Opinia nr 00661/2021

Z wyników przeprowadzonych oględzin-ekspertyzy urządzeń grzewczo kominowych w budynku mieszkalny położonym w 43-300 Bielsko-Biała przy ulicy Piastowska 18 dotycząca urządzeń grzewczo-kominowych użytkowanych przez: Wspólnota mieszkaniowa przy ul. Piastowska 18 . Sporządzona przez posiadającego wymagane uprawnienia mistrza Józef Waszek w celu: kontrola przewodów kominowych

OPINIA NR: 186B/2021

Z wyników przeprowadzonych oględzin-ekspertyzy urządzeń grzewczo kominowych w budynku **mieszkalny** położonym w **BIELSKO-BIAŁA** przy **STEFANA BATOREGO nr 5 M 2** dotycząca urządzeń grzewczo-kominowych użytkowanych przez: **JAN LISAK**

BARTOREGO 5 LEWA STRONA BUDYNKU, WEJŚCIE DO BUDYNKU, 12-03-2021

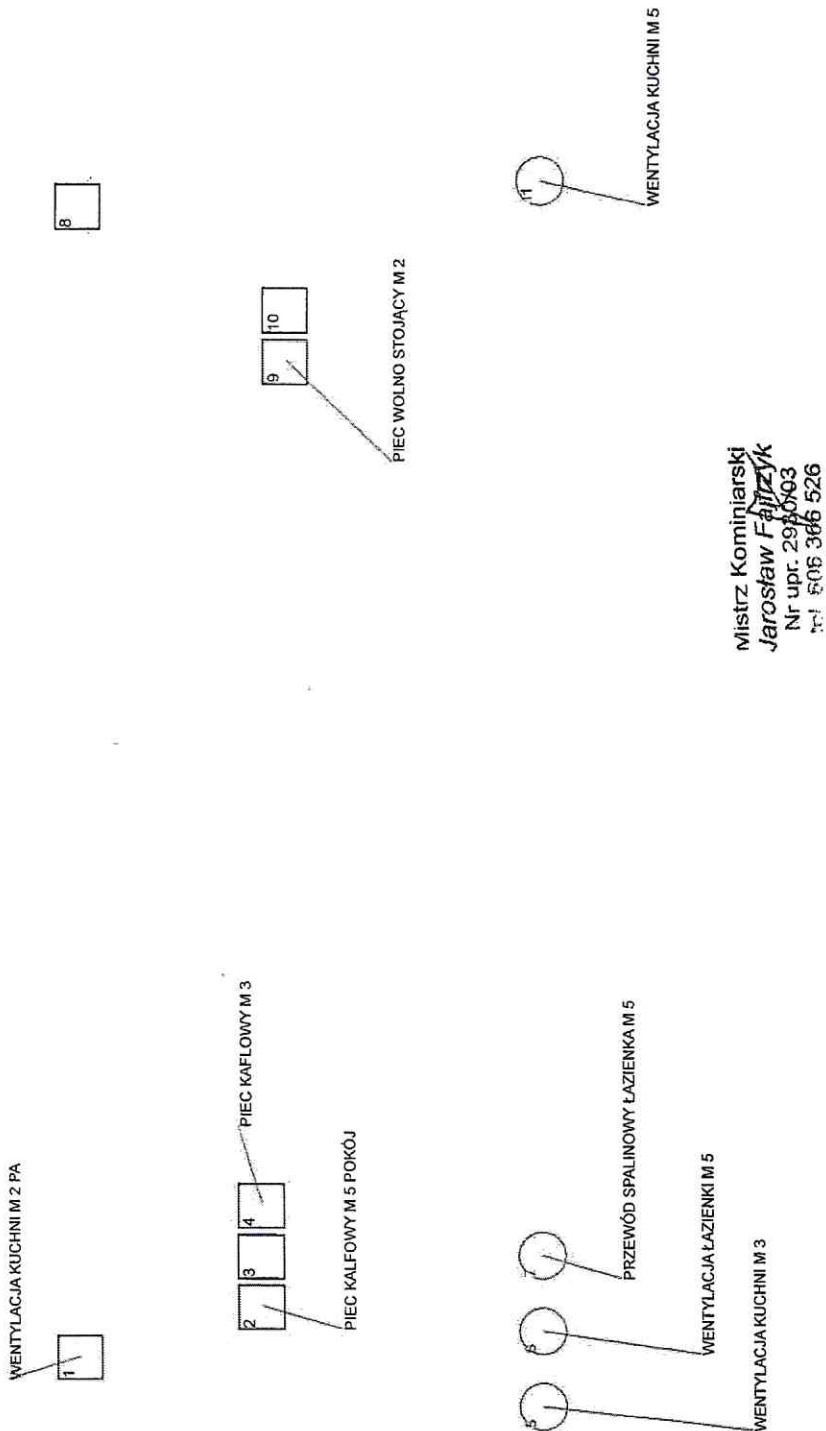
1. POMIESZCZENIE KUCHNI POSIADA WENTYLACJĘ GRAWITACYJNĄ PODŁĄCZONĄ DO PRZEWODU NR 1.
2. W CELU WYKONANIA OGRZEWNIA GAZOWEGO ZEZWALA SIĘ NA PODŁĄCZENIE PIECA GAZOWEGO 2 FUNKCYJNEGO KONDENSACYJNEGO DO PRZEWODU KOMINOWEGO NR 2 W PRZEDPOKOJU.
3. PRZEWÓD KOMINOWY NALEŻY ZABEZPIECZYĆ WKŁADEM KWASOODPRONYM O ŚR FI 80 KTÓRY POSŁUŻY DO WYRZUTU SPALIN, ZACIĄG POWIETRZA WYKOANĆ Z KLATKI SCHODOWEJ.
4. PRZEWÓD KOMINOWY NA DACHU ZAKOŃCZONY JEST WYLOTAMI BOCZNYMI, WYKONAĆ GÓRNY.
5. PIEC GAZOWY NALEŻY ZAMONTOWAĆ W KUCHNI.
